Numer sprawy: RliGK 271.2.2020

**dotyczy: Wyjaśnienie treści Specyfikacji Istotnych Warunków Zamówienia (SIWZ), zmiana treści SIWZ oraz przedłużenie terminu składania ofert w postępowaniu o zamówienie publiczne prowadzonym w trybie przetargu nieograniczonego na dostawę autobusu elektrycznego i stacji ładowania dla Gminy Bobowa.**

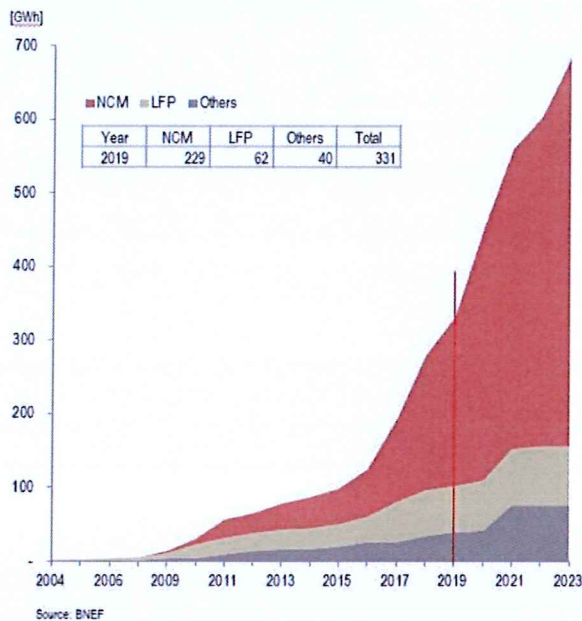
**Bloomberg New Energy Finance** podaje następujące wielkości i trendy (w GWh) wykorzystania baterii na świecie według typu (uwaga: czytaj NCM jako NMC). Technologia NMC obecnie jest i jak wynika z analiz pozostanie zdecydowanym liderem.

• **Global Li-ion Battery Manufacturing Capacity Trend**  
(Cumulative, Capacity expansion plan included, GWh)

Mając na uwadze powyższe porównanie, które w sposób bezsprzeczny przemawia na korzyść baterii NMC wnioskujemy jak na wstępie, o zmianę zapisów i dopuszczenie do postępowania autobusu wyposażonego w magazyny energii NMC.

Zamawiający po szczegółowej analizie dopuści do postępowania autobusy wyposażone w magazyny energii NMC o min. pojemności 180 kWh.
